**Avis de la Mission Régionale d'Autorité environnementale
de Bourgogne-Franche-Comté
concernant le projet de centrale solaire agrivoltaïque
sur les communes de Breugnon, Ouagne et Rix (58)**

N° BFC-2026-0014317/A P

Figure 2 : plan de masse du projet (source : étude d'impact)

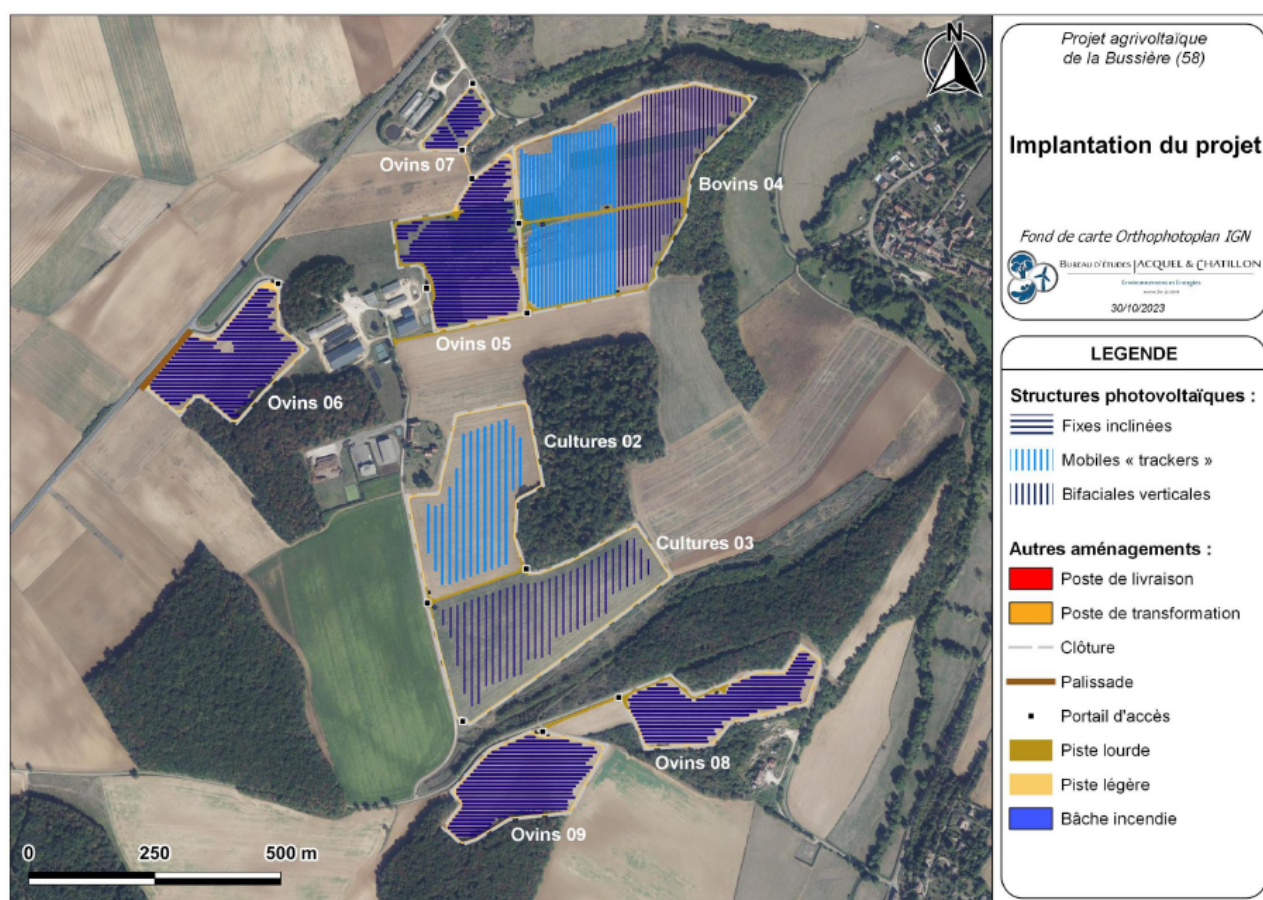
La MRAE recommande l'utilisation de clôtures »agricoles »telles qu'utilisées pour l'élevage avec suffisamment de passages pour la grande faune.
